Norges vassdrags- og energidirektorat (NVE)

Høringsuttalelse til søknad om vannuttak og regulering av Opoftevannet. Saksnr. 202402420.

2. Kommentarer, med vekt på nordenden av Opoftevannet

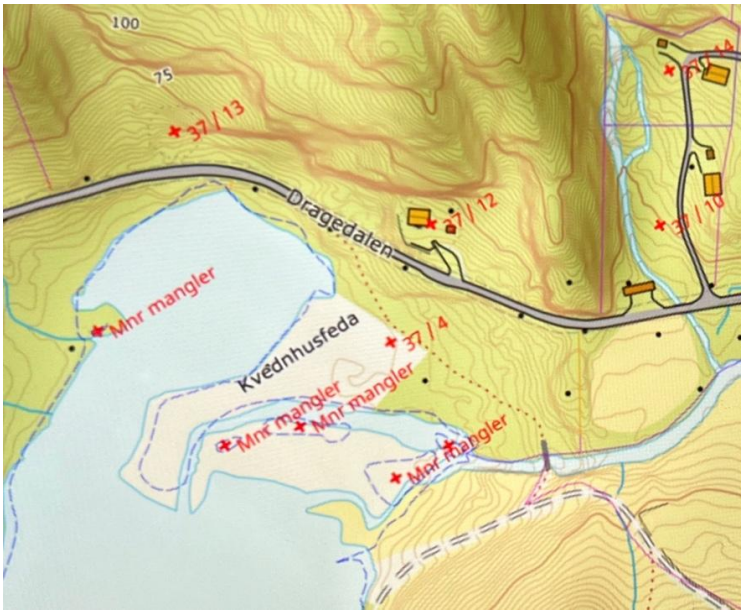
- Vestsida av Svindalstjødna er prega av skogbruksveger og hogst. I Baring sin søknad, pkt. 2.2.6 VEIBYGGING, redegjøres det for etablering av tilkomstveg med en lengde på ca. 300 meter. En ny veg og øvrig arealbeslag med dam, pumpestasjon og vannledning utgjør et terrenginngrep som vil medføre økt habitatfragmentering.

- De hydrologiske vurderingene er omtalt i andre høringsuttalelser. Som et supplement til det som allerede er spilt inn, vil jeg konkret etterlyse ei ***visualisering av reguleringssoner*** med måling av koter og illustrering av hvordan regulering ned til LRV vil bli. At dette ikke foreligger, anser jeg som en vesentlig mangel.

- Rådgivende Biologer AS oppgir å ha utført garnfiske 26.-27. september 2023, og undersøkelser på land 26.september 2023. Det opplyses at feltarbeidet blei utført under vanskelige forhold, med høg vannstand. Befaringsruter er ikke GPS-kartlagt og ligger ikke ved som kartutsnitt, slik at høringsparter og beslutningstakere kan se hvor biologen har vært. Noen undersøkelser har blitt gjort «fra båt og /eller fra avstand på land», og det er brukt «faglig skjønn ved vurdering av influensområde og påvirkning for vanlige arter og deres funksjonsområder, samt påvirkning av naturtyper».

- Under KUNNSKAPSGRUNNLAGET FOR FERSKVANN, Naturtyper, omtales *«Oppåpta-bekk»*, og det pekes på at «Artsmangfoldet er også her dårlig undersøkt, (...)» At manglende kartlegging er et problem, blir belyst i Riksrevisjonen sin rapport om arealforvaltning i Norge, april i år. Man kan lett bruke det som en unnskyldning, snarere enn å forsøke å styrke kunnskapsgrunnlaget.

I Rådgivende Biologer AS sin rapport er det nevnt at det er ål i vannet. Jeg savner at man tar for seg bever, og at bukta ved Kvednhusfeda er gyteområde for padder. Biologene kunne med fordel ha benytta seg av lokalbefolkninga sin innsikt.

- Ved naturlige variasjoner i vannstanden er det i tørre perioder veldig grunt i bukta og i utløpet av kanalen. Det er lite tilsig fra bekkene. Regulering vil føre til kritisk senking. Dette vil påvirke kantvegetasjonen i strandsona. Grunt og varmt vann er et særs viktig og sårbart leveområde. Tørrlegginga vil ødelegge næringsgrunnlaget for bunndyr/insekter. Dette medfører igjen at fisk og fugler mister livsviktig føde.

Vi som er rettighetshavere til båtplass, vil også bli berørt av forholda. Det kan være vanskelig nok ved nåværende variasjon å finne ei åpning mellom nøkkeblomstene i enden av kanalen og ut i vannet. Ved regulering vil det ikke bli mulig å komme seg fram.
